会 社 名 株式会社ウッドフレンズ
代表者名 代表取締役 前田 和彦
(J A S D A Q ・ コード 8886)
連絡先
役職・氏名 総務部長 寺本 博
電話 052-249-3503

準耐火建築物に関する不適合施工について

間仕切壁 (イメージ)

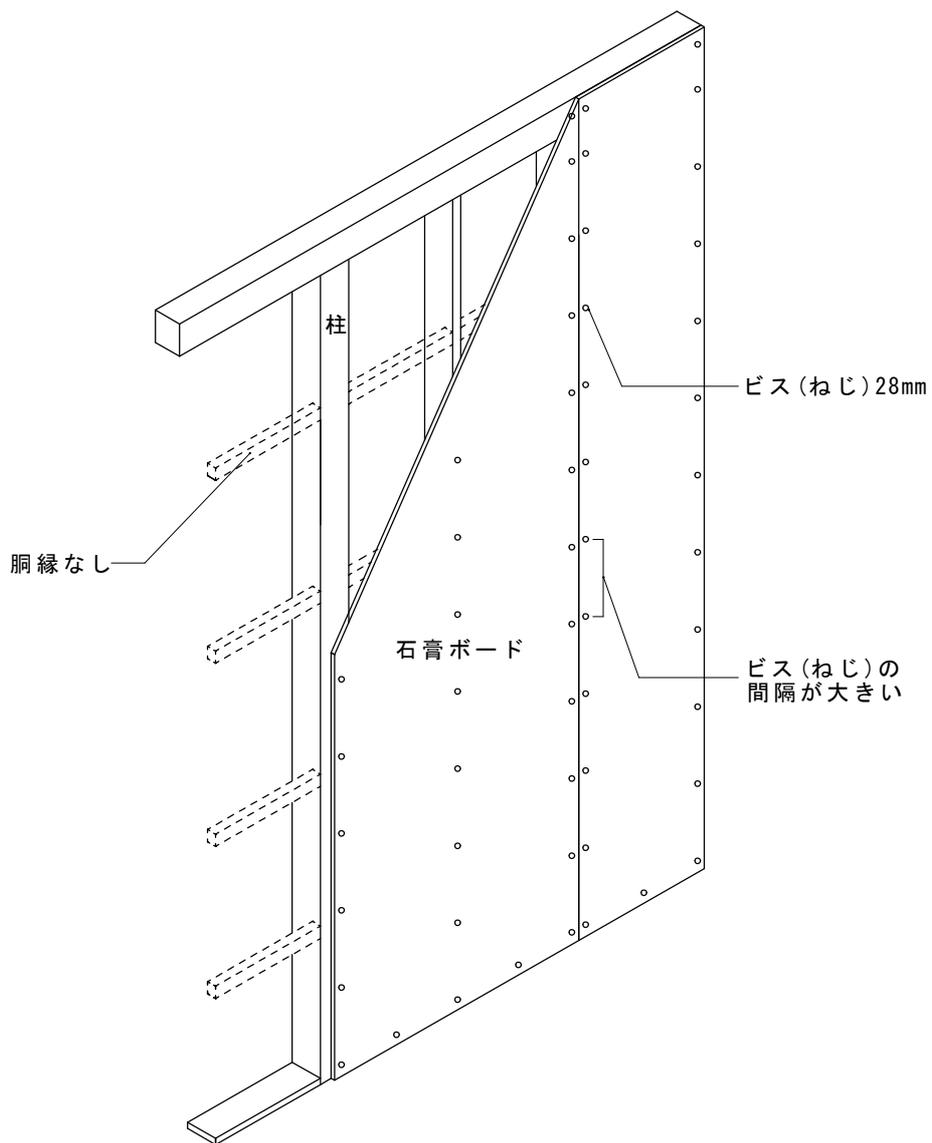
準耐火構造（※1）の間仕切壁の施工方法について、間仕切壁の45分準耐火構造の国土交通大臣認定（認定申請者：一般社団法人石膏ボード工業会、認定番号QF045BP-9071（平成14年5月16日以前は準耐火（通）W1001））に適合しない施工方法が3点ありました。（別紙のイメージ図を参照願います。）

- (1) 石膏ボードの下地に規定で定めた横胴縁が施工されていないこと。
- (2) 石膏ボード用くぎ 長さ38.1mm以上、もしくは、石膏ボード用スクリューねじ 長さ40mm以上で留め付ける規定に対し、28mmのビス（ねじ）で施工していたこと。
- (3) 石膏ボードを留めるスクリューねじの間隔がボード外周部150mm、中間部200mmの規定に対し、当社は外周部、中間部ともに200～250mmであったこと。

また、床直下の天井にて、告示に適合しない施工方法が1点ありました。（別紙のイメージ図を参照願います。）

- (1) 床直下の天井と壁の取り合い等の部分の裏面に当て木が施工されていないこと。

現在当社では、該当物件の準耐火性能を担保し、現在お住まいの物件についてお客様にご安心いただくために、間仕切壁に関して新たに現行の施工方法による国土交通大臣認定取得の準備をしております。

なお、壁と天井の取合い部分で施工方法に不適合が認められた部位につきましては、特定行政庁の指導のもと、改修工事などの対策を実施させて頂く方針であります。
